# SERVICE BULLETIN

Muster: Segelflugzeug PHOEBUS  
Baureihe: A1, B1, B2, C  
Betrifft: Flossenstange 15 120 - 4274  
Arbeit: Kontrolle des Paßmasses der Gabel  
Dringlichkeit: Vor nächstem Flug

Nr. PHOEBUS 27-60/1  
Seite 1 von 1

Lufttüchtigkeitsanweisung (Entwurf)

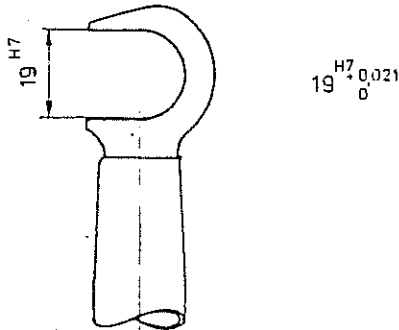
- A. Gültigkeit: Alle Werknummern  
B. Anlaß: Bei einem Flugzeug wurde eine Deformation des Gabelkopfes der Höhenruder-Flossenstange (in der Seitenflosse) festgestellt. Dieser Fall erfordert die Überprüfung der Stangengabel bei allen Flugzeugen o. a. Serien.  
C. Beschreibung: Das Höhenruder ist gem. Flug- und Betriebshandbuch abzubauen und das Maß der Gabel gemäß der Abbildung zu kontrollieren. Wird eine Abweichung außerhalb des Toleranzbereiches festgestellt, ist die Flossenstange gegen eine neue auszutauschen. Dazu ist das Seitenruder abzubauen.

Die Ein- und Ausbauhinweise im Flug- und Betriebshandbuch sind zu beachten. Bei unsachgemäßer Handhabung kann eine Deformation erfolgen. Keine Gewalt anwenden. Einwandfreie Beweglichkeit der Gelenklager ist wichtig.

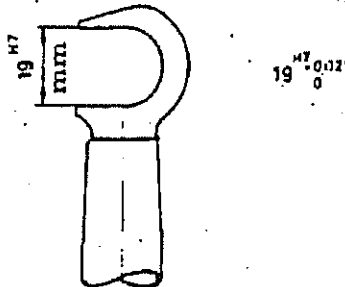
Anlaß:  
 Verformung des Gabelkopfes der Höhenruderstoßstange (in der Seitenflosse).

Maßnahmen und Fristen:  
 Vor dem nächsten Flug ist das Maß der Gabelöffnung der Höhenruderstoßstange (P/N 15 120-4274) gemäß Abbildung zu prüfen.

Liegt es außerhalb der angegebenen Toleranzen, ist die Stoßstange gegen eine neue auszutauschen.  
 Die Arbeiten sind entsprechend dem Service Bulletin auszuführen.
